MEMOIRE DE REPONSE ENGIE GREEN A
L'AVIS DE LA MRAE
N°2023APPACA47/3468

PC 005 167 22 H0002

Projet de parc solaire au sol

**Mémoire en Réponse à l'avis de la MRAe
n° 2023APPACA47/3468 du 27/07/2023**

Figure 1 : Tracé du raccordement prévisionnel du parc solaire sur le poste électrique de Veynes

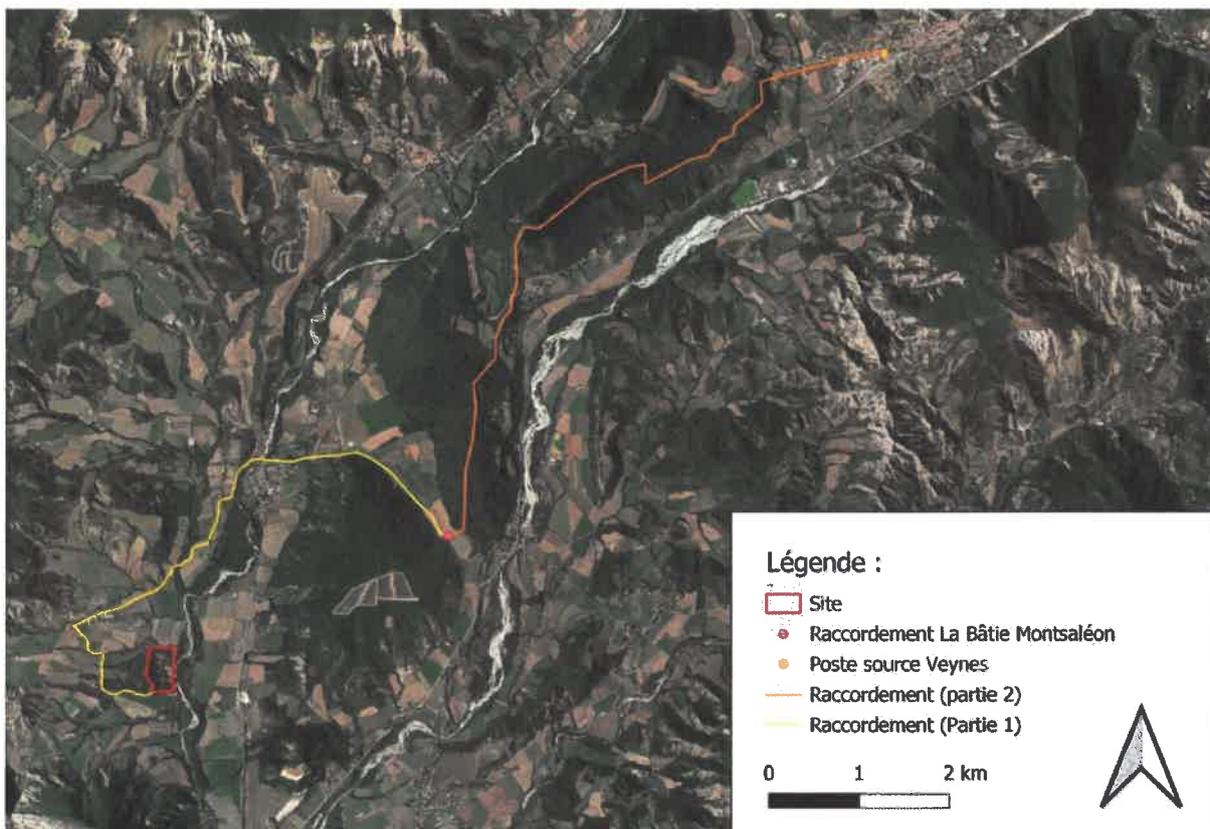
Recommandation 1 : La MRAe recommande de compléter l'étude d'impact en précisant les incidences du raccordement au poste source et de prévoir, le cas échéant, des mesures d'évitement, de réduction, voire de compensation adaptées.

A ce stade des études, et en l'absence de visibilité sur le planning de mise en service du nouveau poste-source « Centre Buëch » prévu dans le S3REnR PACA révisé et approuvé en juillet 2022, il est prévu de raccorder le projet de parc solaire « Le Serre du Fumier » sur le poste-source de Veynes (situé à 13 km). Le tracé définitif sera connu lors de la signature de la convention de raccordement avec Enedis, qui ne peut être figé qu'après l'obtention du permis de construire. Celui-ci sera effectué par la société Enedis à partir du poste de livraison du projet, par une ligne enfouie le long des voiries privées et publiques existantes.

Il est envisagé une mutualisation pour le raccordement entre le projet de Sigottier et le point d'arrivée du raccordement prévisionnel du projet de La Bâtie Montsaléon « La Garenne », distant de 7 km.

Les tranchées à réaliser pour relier les postes techniques au poste source seront situées soit au sein des emprises de projet soit sur des pistes existantes quadrillant le secteur. Les travaux seront réalisés sous le contrôle et sous les prescriptions d'Enedis

En insérant le raccordement sous les voiries et pistes existantes, les incidences environnementales seront a priori limitées à la gestion de chantier.

Figure 3 : Enjeux relatifs aux mammifères définis par ECOMED lors du diagnostic de biodiversité

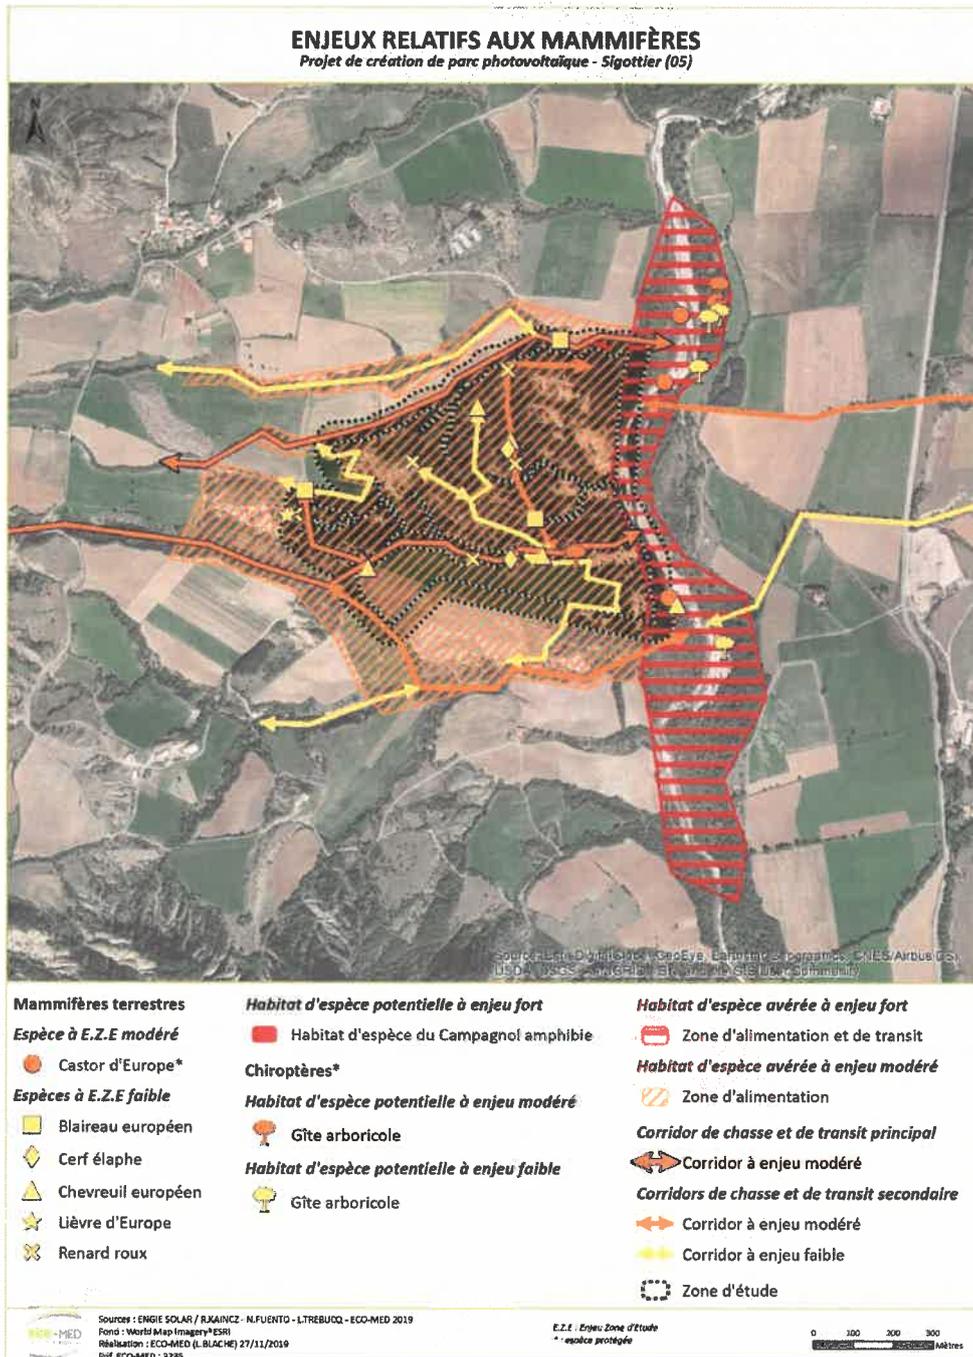
Recommandation n°6 : La MRAe recommande de revoir les mesures d'évitement et de réduction en faveur du Petit Rhinolophe et du Grand Rhinolophe, ou à défaut de proposer des mesures de compensation, afin d'atteindre l'objectif d'absence de perte nette de biodiversité

Le Petit et le Grand Rhinolophe ont été avérés en effectifs conséquents au niveau du Buech et de sa ripisylve, et à de faibles à très faibles effectifs dans la partie de la zone d'étude située à l'ouest du Buech. Il a donc été évalué un enjeu fort de la ripisylve comme zone de transit et d'alimentation pour ces deux espèces. Toutefois, compte-tenu des effectifs moindres au niveau des emprises, les habitats forestiers (plantations de résineux) ont été jugés d'importance moindre pour l'alimentation de l'espèce, qui n'a été détectée principalement qu'en transit au niveau des pistes forestières.

La modification du plan de masse suite à la prise en compte de la prescription de la CDNPS conduit à la prise en compte de l'observation émise au titre de la nature par la Direction Départementale des Territoires des Hautes-Alpes lors de l'examen du dossier de défrichement (courrier 2022/UBFM/D291 du 29/11/2022).

Le plan de masse modifié intègre la proposition de limite (trait rouge ci-dessous) définie sur le terrain lors de la visite conjointe du site réalisée avec l'OFB, l'animateur Natura 2000 et la DDT05, de manière à ce que les OLD ne dépassent pas la limite du talus du Buech pour répondre à l'objectif de maintien de la ripisylve fonctionnelle du Buëch :

Cette réduction supplémentaire viendra diminuer le niveau d'impact sur la ripisylve fonctionnelle par la préservation de la végétation sur le haut du talus. Cette mesure supplémentaire aura un impact significatif sur ces deux espèces de Rhinolophes qui verront leurs habitats préférentiels de transits et d'alimentation non impactés par le projet.

A l'issue de la mise en place de cette mesure de réduction supplémentaire, les impacts résiduels sont réévalués à très faibles sur ces deux espèces.

Figure 5 : Position du point de vue depuis la RD1075 retravaillé par l'intégration 3D

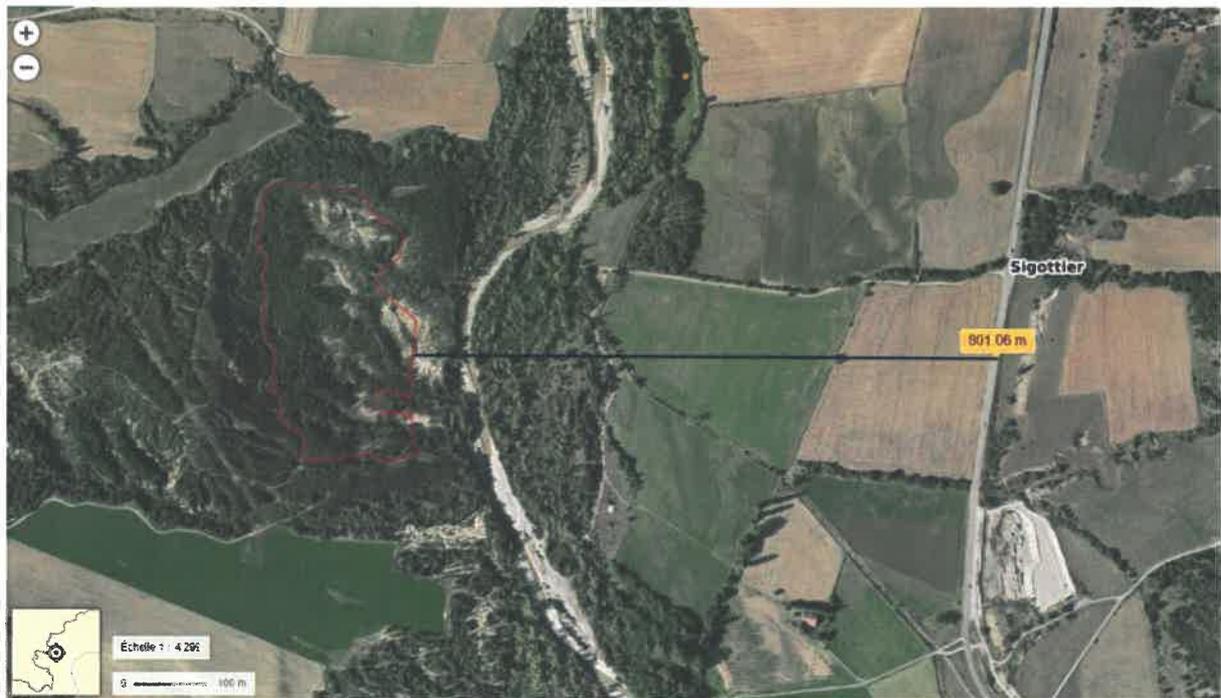
Recommandation n°7 : La MRAe recommande de revoir et de conforter les mesures en faveur du paysage, afin de limiter les impacts depuis les points de vue à enjeux (route D1075 et sommet de l'Arambre en particulier) et sur l'identité paysagère du Buëch.

Le projet intègre les prescriptions faites par la CDNPS le 20 juin 2023, qui permettront de limiter les impacts :

- Suppression d'une bande moyenne de 10 mètres de la partie Est du projet pour que les obligations légales de Débroussaillage (OLD) soient en retrait du talus que la végétation maintient au-dessus du Buëch,
- Prise en compte du RAL 7006 dans les prescriptions techniques des clôtures, des postes et des citernes pour améliorer l'intégration paysagère du projet.

L'insertion du projet en trois dimensions a permis d'affiner l'impact paysager depuis le point de vue de la RD1075 face au site :
